EXP. VSC-019-24
ESTEBAN AUGUSTO RODRIGUEZ MONCAYO
MUNCIPIO DE SAPUYES

RESOLUCIÓN No._____

Por medio de la cual se Otorga un Permiso de Vertimientos

Gráfica 1. *Comportamiento Demanda Biológica de Oxígeno.*

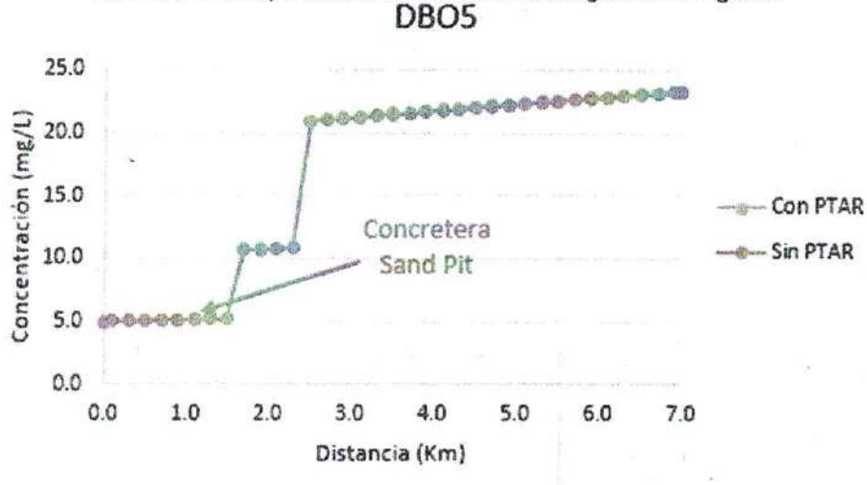
Como se puede observar en la gráfica 1, los valores de Demanda Biológica de Oxígeno en la Quebrada Ventanillas después de la descarga del vertimiento sin previo tratamiento aumentan levemente aguas abajo las concentraciones de materia orgánica. No obstante, con la implementación del STAR ayudará a mitigar dicha contaminación en la fuente receptora. Cabe resaltar que dicha fuente recibe otros vertimientos que alteran la calidad del agua.

Gráfica 2. *Comportamiento de Solidos Suspendidos Totales.*

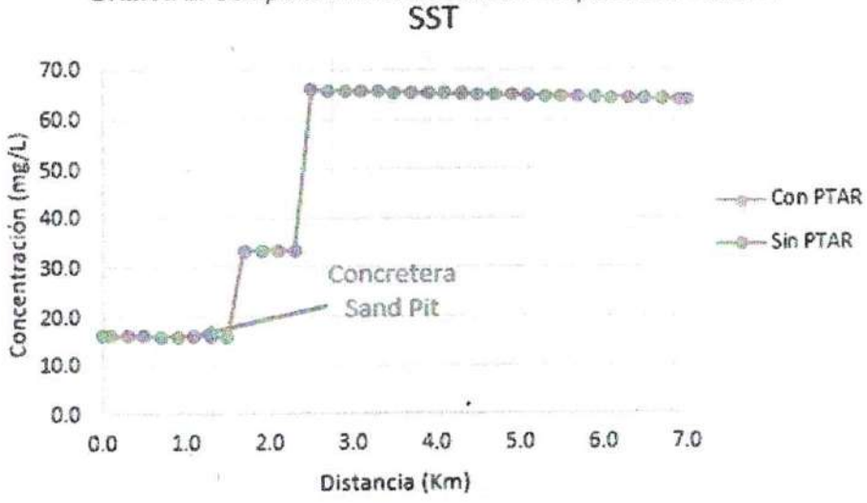
En la gráfica 2, las concentraciones de Solidos Suspendidos Totales con la construcción de un sistema de tratamiento, ayudará a conservar las condiciones naturales de la fuente, por lo cual, se presenta una reducción leve aguas abajo del vertimiento. Por otra parte, es de resaltar que dichas concentraciones son elevadas sobre el afluente.

Gráfica 3. *Comportamiento Demanda Biológica de Oxígeno.*

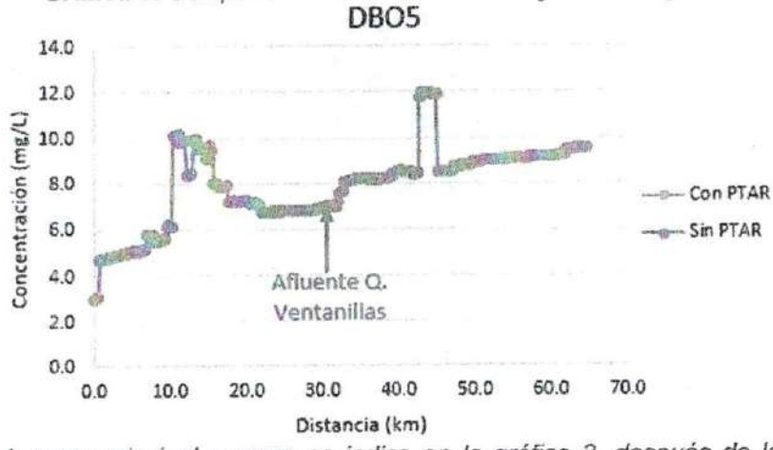
Con respecto al cauce principal y como se indica en la gráfica 3, después de la entrada de la Quebrada Ventanillas a partir de la abscisa 31.8 km, sin previo tratamiento no presentan cambios significativos, debido al bajo caudal del vertimiento presentado en el plan de ingeniería. No obstante, con la implementación del STAR ayudará a mitigar dicha contaminación en la fuente receptora.

Gráfica 4. *Comportamiento del Oxígeno Disuelto.*

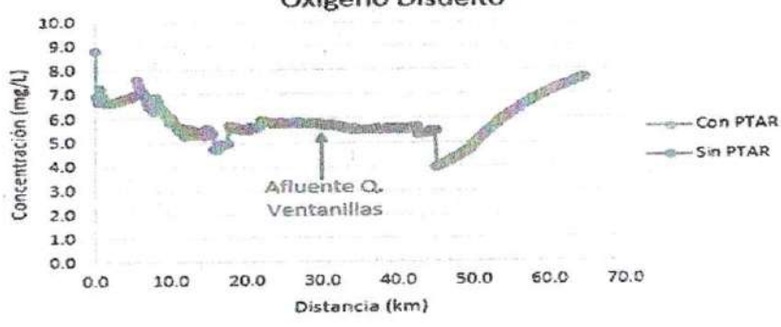
En la gráfica 4, no presenta cambios representativos que altere la calidad del oxígeno disuelto sobre el Río Sapuyes, no obstante, con la implementación del sistema de tratamiento se realizará un adecuado manejo de tratamiento y disposición final del vertimiento para conservar la calidad del agua del Río de mención.

***Gráfica 5.** Comportamiento de Sólidos Suspendidos Totales.*

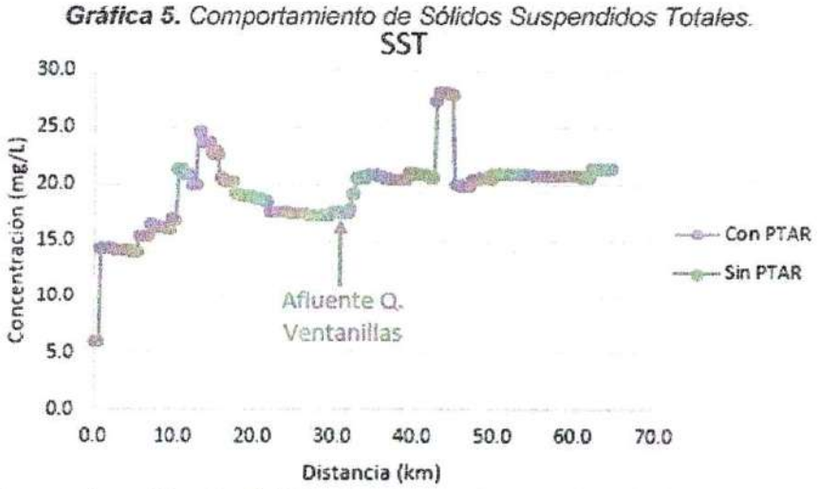
Como se indica en la gráfica 5, debido al bajo caudal del plan de ingeniería no se presenta variaciones en las concentraciones de Solidos Suspendidos Totales sobre el Río Sapuyes, sin embargo, con la construcción del sistema de tratamiento ayudará a mitigar y minimizar los impactos negativos por la generación de las aguas residuales domésticas del proyecto.
